端子カバー形状変更のお知らせ

電磁接触器：S-(2X)T10/T12/T20 形 電磁開閉器：MSO-(2X)T10/T12/T20 形

発行 日付	2014 年 6 月	件名	端子カバー形状変更のお知らせ	三菱電機株式会社 名古屋製作所 可児工場 〒509-0249 岐阜県可児市姫ヶ丘 3-5 TEL (0574)61-1952
----------	---------------	----	----------------	--

※代表機種として S-T10 を示す

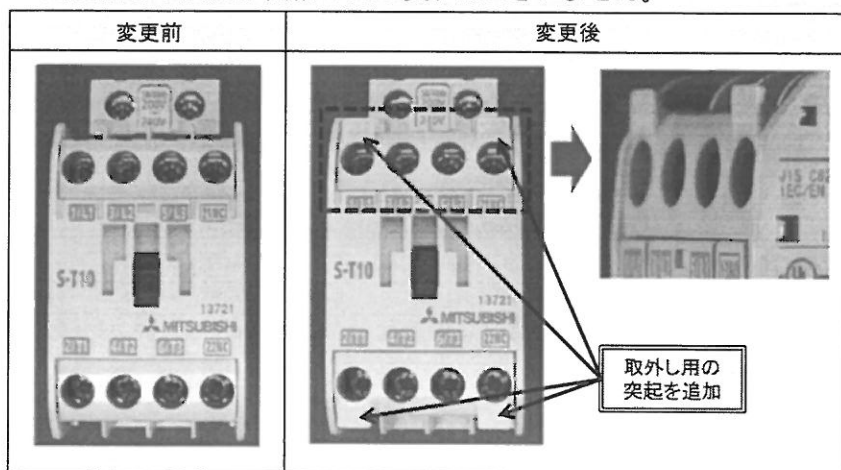
S-(2X)T10/T12/T20 形の主端子カバー, MSO-(2X)T10/T12/T20 の電磁接触器の主端子カバー, SR-T5/T9 形, SRL-T5 形の端子番号 1口～5口の端子カバーに突起を追加致します。

※奥行き寸法及び横幅寸法の変化はございません。

端子カバーの取り外し性向上。

※代表例として S-T10 梱包ラベルを示す

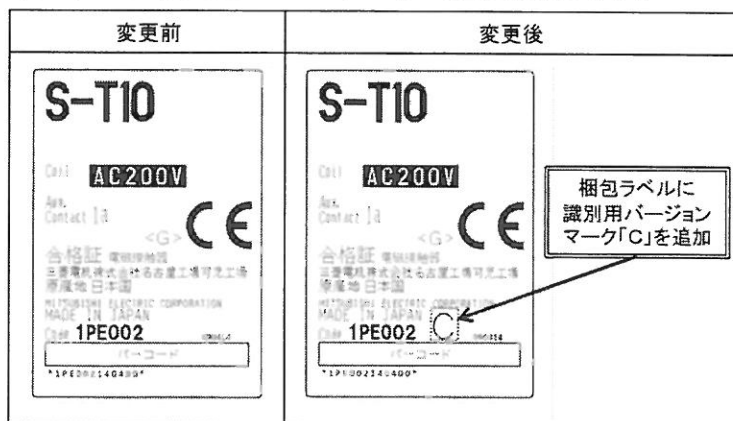
梱包ラベルに識別用のバージョンマーク「C」を追加致します。
